N i e d e r s c h r i f t

über die **öffentliche Sitzung des Gemeinderates** am Donnerstag, den 07.12.2023 um 19:30 Uhr im Sitzungssaal des Mehrzweckgebäudes.

1. Bauleitplanung "Nördlich der Valleystraße"

1.2 Bebauungsplan "Nördlich der Valleystraße"

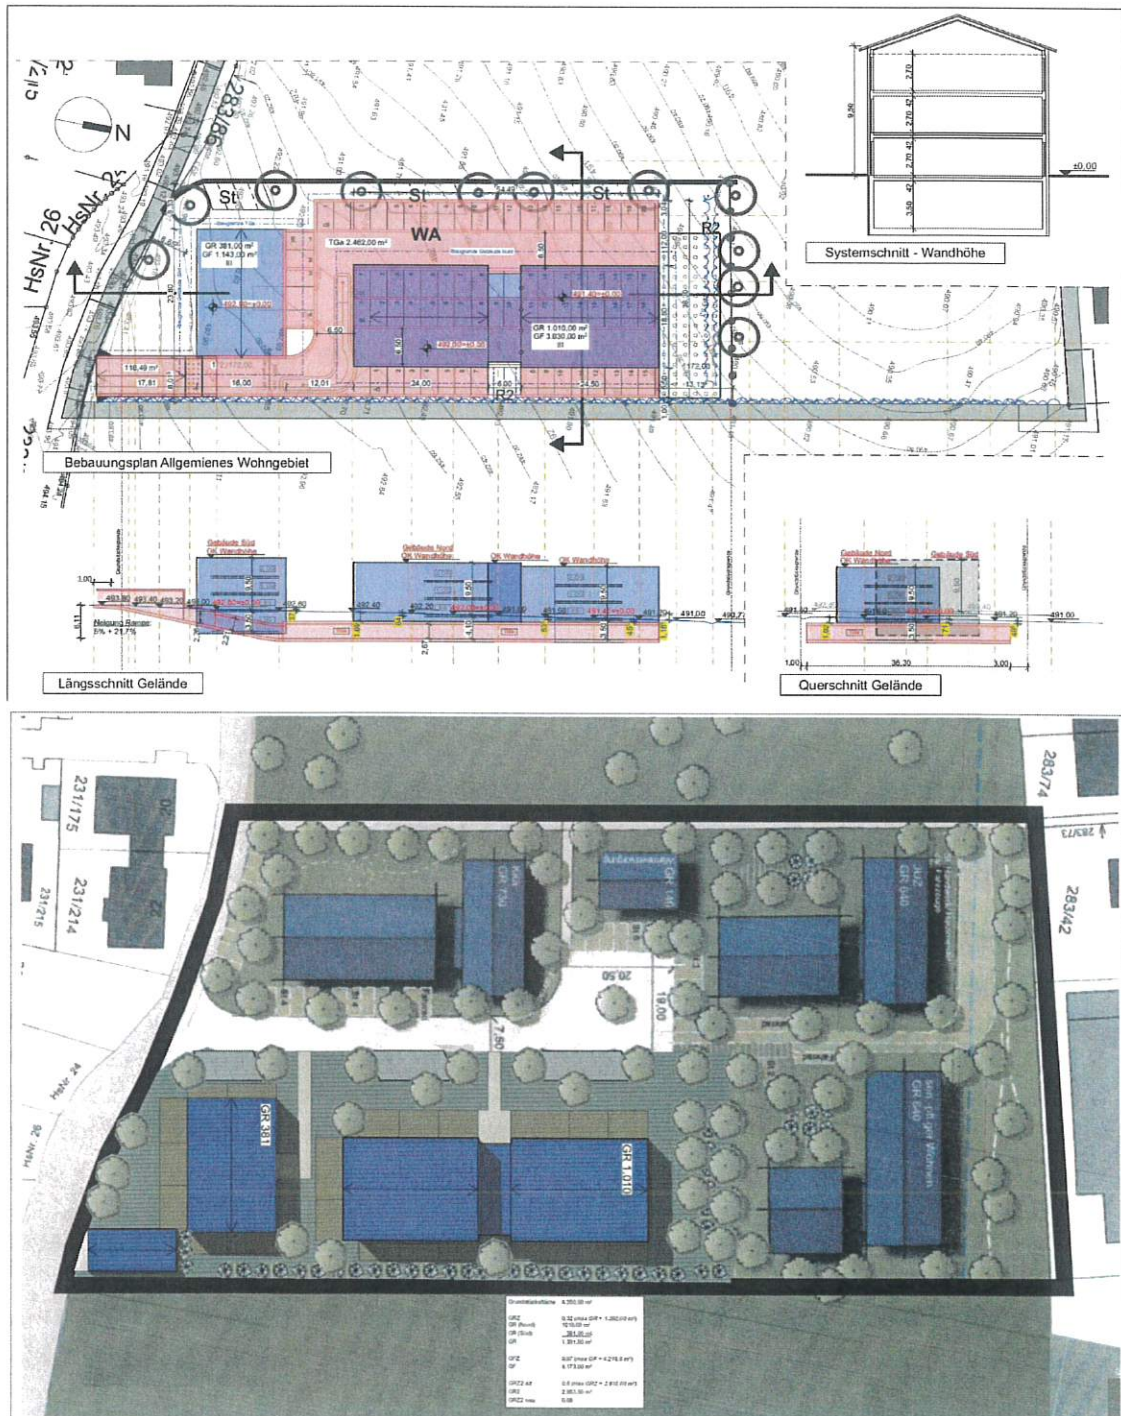
Die ständig steigenden Anforderungen an die Dachdämmungen und auch die heute üblichen Verbauungen von Fußbodenheizungen mit zeitgemäßen Trittschalldämmungen führt dazu, dass eine **Wandhöhe von 9,50 m** bei einer dreigeschossigen Bebauung als absolutes Minimum angesehen werden. Dies jedenfalls, wenn zeitgemäße lichte Raumhöhen, die für ein gutes und gesundes Wohnklima sorgen, eingehalten werden sollen. Beabsichtigt ist, dass hier zeitgemäßer Wohnungsbau entstehen soll. Wir bitten daher jedenfalls um eine moderate Anhebung der Wandhöhenfestsetzung auf 9,50 m.

Zudem muss es möglich sein, dass die **Wandhöhen** mit der Topografie **verspringen** (vgl. die Darstellung in der Planbeilage).

Auch wenn im persönlichen Gespräch vom Architekten des Bürger*in 1 dargestellt wurde, dass kein über 50 m langer geschlossener Gebäuderiegel mit 18 m Tiefe entstehen soll, so zeigt dies doch, dass es mit der bisherigen Planung (infolge der nun größeren Bauräume) möglich wäre. Ziel der Gemeinde ist es, am gemeinsam mit den Eigentümern am 28.07.2022 abgestimmten und vom Gemeinderat am 15.09.2022 beschlossenen Konzept der Baukörper und deren Ausrichtung festzuhalten. Dieses Konzept ist mit der Erschließungsplanung abgestimmt und die Höhenentwicklung (Fußbodenoberkante) entsprechend angepasst (Schutz vor eindringendem Hangwasser aus dem Osten und der Höhe der Stichstraße im Westen). Eine **Flexibilisierung** dieser Punkte kann daher **nicht erfolgen**.

Für die im BPlan angedachten Gebäude wurden dem Gelände angepasste Höhenkoten festgesetzt. Die geforderte Höhenstaffelung wird also bereits umgesetzt. In diesem Zusammenhang fällt auf, dass **Festsetzung A 3.4** einer Anpassung bedarf. Hier sind Mindesthöhen festgesetzt, was jedoch mit der erlaubten Abweichung von -0,3 m nicht vereinbar wäre. „**Mindest**“ entfällt künftig aus der Formulierung.
